Saksnummer eByggesak  
PLAN-21/00766-31

## Saksframlegg

### R-318 Detaljregulering for Senterveien del 2, førstegangsbehandling

Figur 4: Plankart

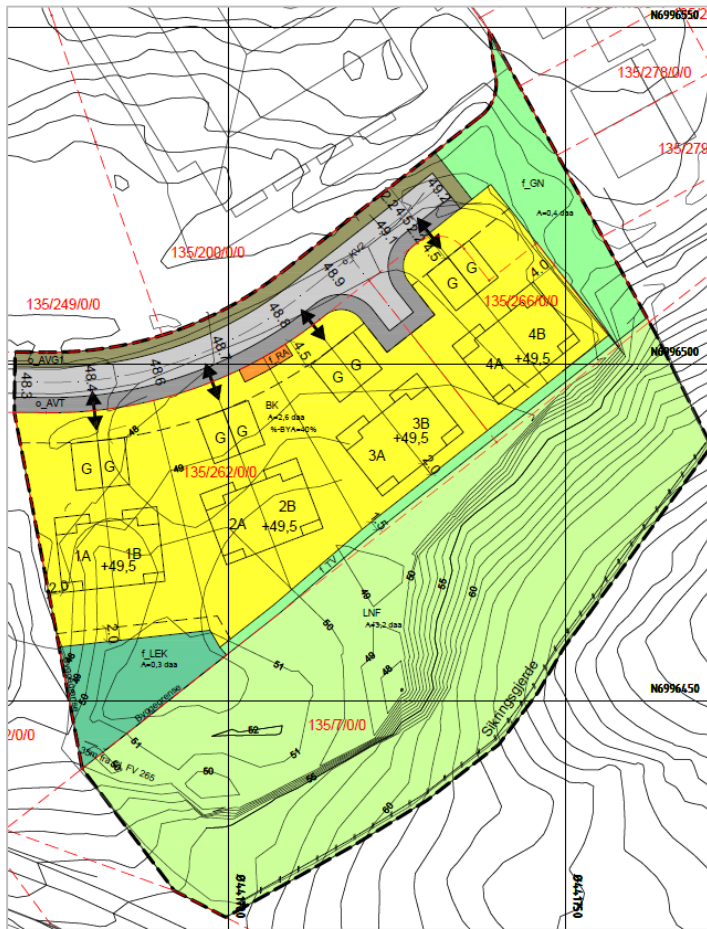
- Tegn inn byggegrense langs tomten 1A mot planområdet R-307 Senterveien del 1 på vestsiden. Byggegrense skal være 2 meter fra plangrensen.

- Tegn inn byggegrense langs boligområdet mot arealformålet «turveg». Byggegrense skal være 2 meter fra turvegen.
- Tegn inn byggegrense mot nabogrense der planlagt bebyggelse er under 4 meter fra nabogrense. Dette vil være mellom tomtene 4A og 3B, 3A og 2B, 2A og 1B respektivt.

Figur 5: Vurdering av støynivå på uteområde med beregningshøyde 1,5 meter over terreng, kartet viser også plassering fremtidige lekeplassen i Senterveien del 2

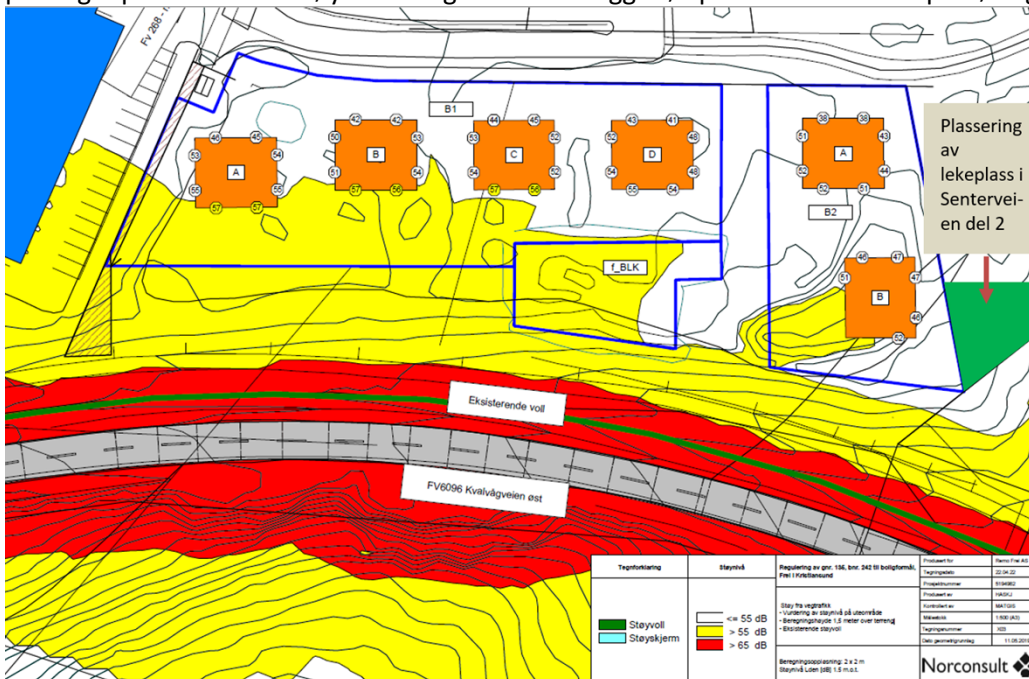
Kommunedirektøren mener likevel at det ikke er tilstrekkelig å bare vise til støyvurdering fra Senterveien del 1. Planmaterialet må suppleres med egen støyvurdering for Senterveien del 2 for boligområdet og leke- og uteoppholdsarealene. Støyvurdering må opparbeides for alle etasjer som er planlagt i planområdet. Støyvurderingen skal foreligge før planen kan sendes på høring.

- Det skal utarbeides en egen støyrapport for støyfølsom bebyggelse og leke- og uteoppholdsareal med beregningshøyde for alle etasjer som er planlagt i boligområdet.
